Hangon Veden toimipiste – Esteettömyysraportti

Hangon kaupunki

Sisäänkäynti

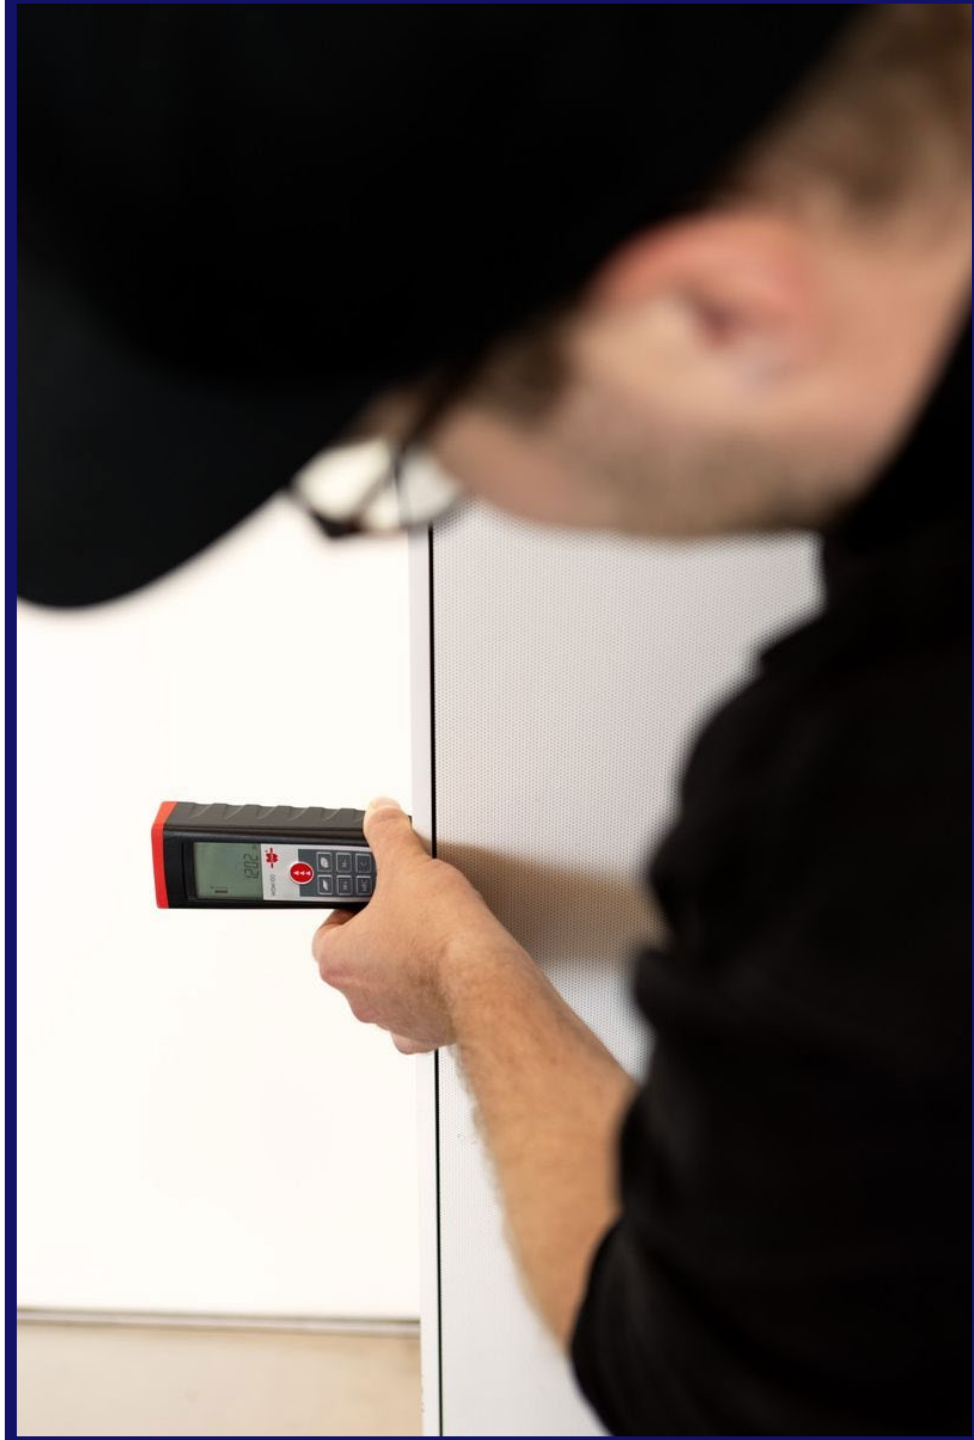
Sisäänkäynnin oviaukossa on 3 cm kynnys ja aulasta alkaa portaat yläkertaan, jossa Hangon Veden tilat ovat. Kohdekäynnillä saadun tiedon mukaan tapaamisia voidaan siirtää viereiseen virastoon jos on tarve esteettömille tiloille.

- → Nykyiset käytössä olevat mukautukset ovat tärkeä osa yhdenvertaisuuden toteutumista. On kuitenkin tunnistettava, että viereisen rakennuksen sisäänkäynnillä on myös esteettömyyshaasteita, mutta esteettömyyden taso on kuitenkin parempi kuin tässä kohteessa.
- → Nämä käytännöt tulee kertoa toimipisteen tiedoissa ja ne on lisätty kohteen esteettömyystietoihin
- → Tilamuutosten yhteydessä esteettömyyden tasoa tulee parantaa.
